Vysvětlení / doplnění / změna zadávací dokumentace č. 4

Veřejná zakázka:	Novostavba DZR v lokalitě Vrchlabí – stavební práce
Ev. č. VVZ:	Z2023-050632
Zadavatel:	Královéhradecký kraj, se sídlem Pivovarské náměstí 1245, 500 03 Hradec Králové, IČO 708 89 546
Způsob zadání:	Otevřené nadlimitní řízení veřejné zakázky na stavební práce podle zákona č. 134/2016 Sb., o zadávání veřejných zakázek, ve znění pozdějších předpisů (dále jen „zákon“)

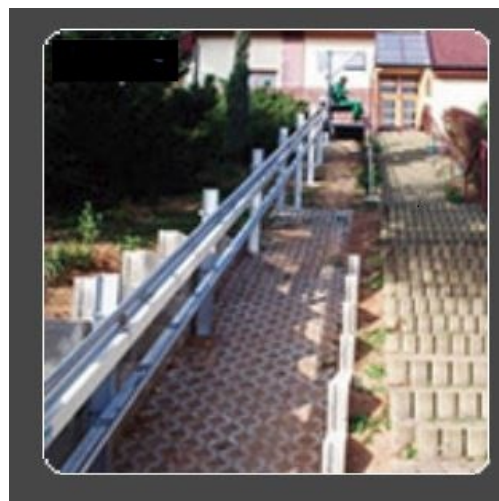
Žádáme o lepší popis plošiny, popis je tak rozmanitý, že nevíme, zda se jedná o plošinu přímou nebo nepřímou. Chybí i další informace ohledně uchycení dráhy,... . Potřebujeme nejlépe výkresy, stačí i fotky z větší dálky.

Doplnění popisu plošiny z VDZ č. 3:

Jedná se o plošinu přímou. Uchycení plošiny je na sloupky - viz ilustrační foto (obrázky)
